**감귤부산물 처리시설 설치공사 건설기술공모
서 면 질 의 답 변**

2018. 5. 29.

감굴부산물처리시설 설치사업 건설기술공모 질의에 대한 답변서

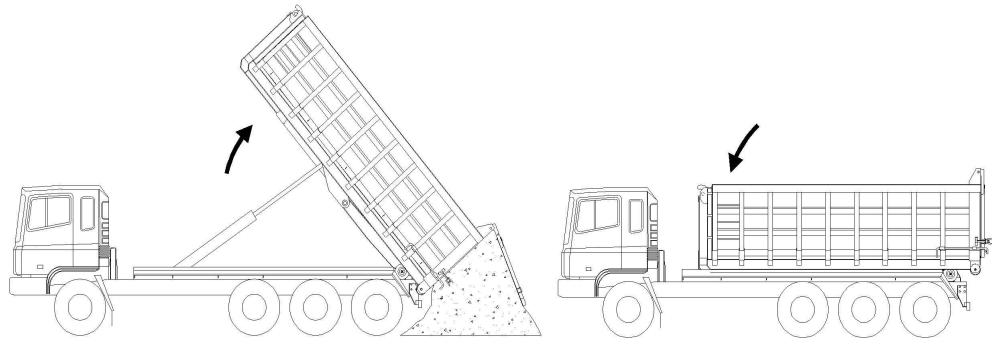
다) Unloading House 설계 및 차량 진출입 설계를 위한 차량 정보 송부 부탁드립니다.

- 전폭, 전고, 길이, 최소 회전 반경, Unloading Type, 사진 등

답변) 구입 예정인 차량 정보입니다

항 목		사 양	비 고
구매사양		17.5톤 중축 암물트럭	※ 기타사항 - PTO 방식 (축거: 6300mm) - 트럭: 17.5톤 중축 - 덤프 형식
엔진	총배기량 (cc)	12700cc이상	
	최고출력 (ps)	520ps/이상	
승차인원		2명	
변속장치		수동(16/2)	
차량	전장 (mm)	10,375mm 이상	
	전폭 (mm)	2490mm 이상	
	전고 (mm)	3350mm 이상
